改善箇所説明図

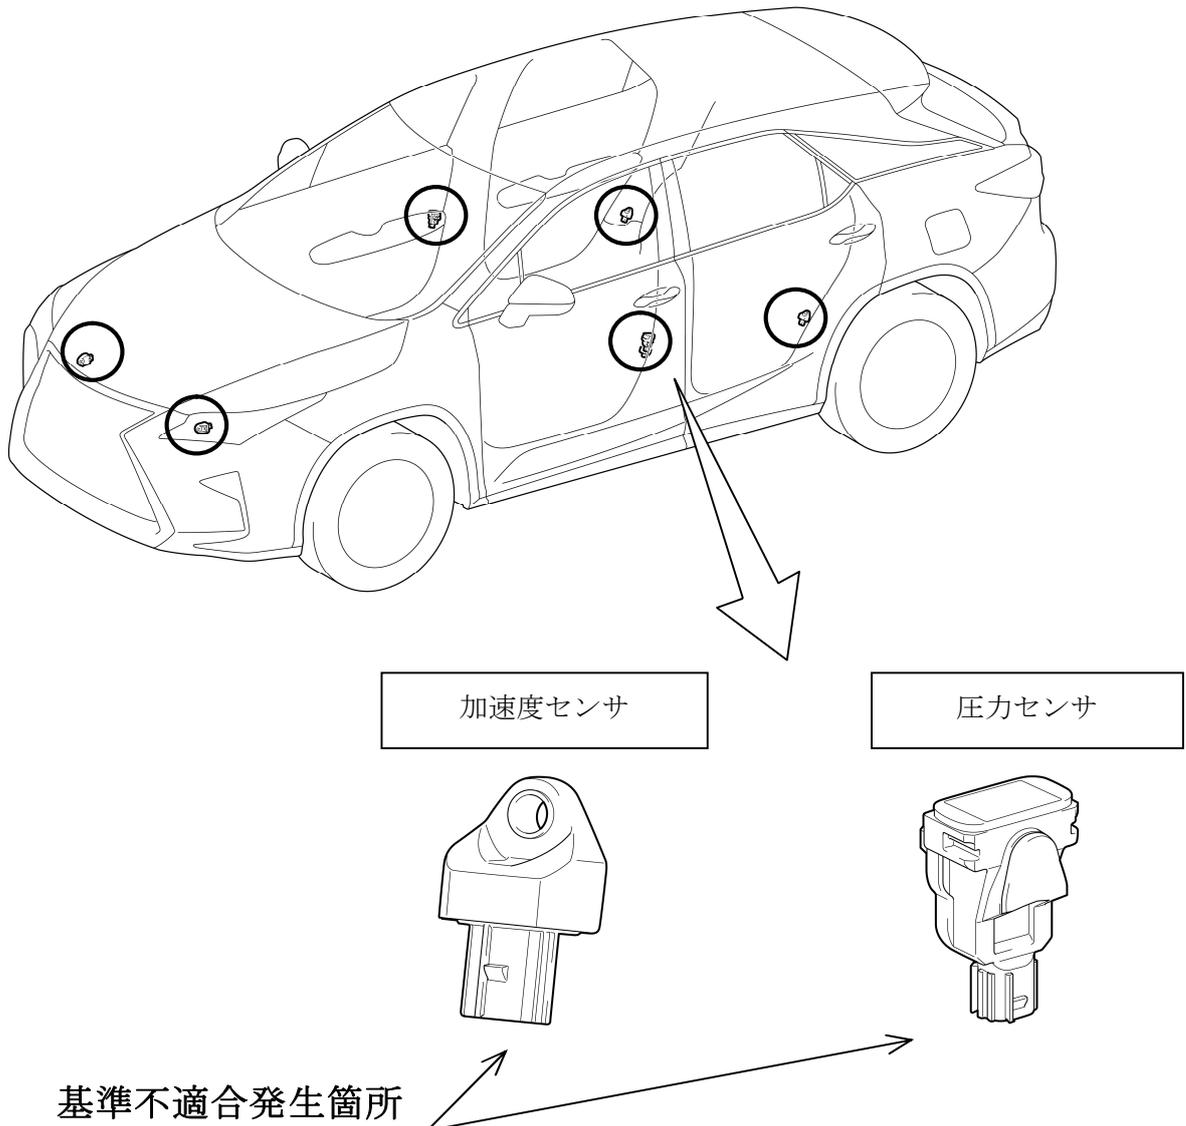
エアバッグ制御システムにおいて、①加速度センサまたは②圧力センサ内 I C チップの製造条件が不適切なため、I C 内部で断線することがある。そのため、エアバッグ警告灯が点灯し、エアバッグが正常に作動できないおそれがある。

全車両、各センサの製造番号を点検し、該当する場合は良品と交換する。

識別：改善済車両には運転席下の車台番号打刻位置の右上部に黄色ペイントを塗布する。
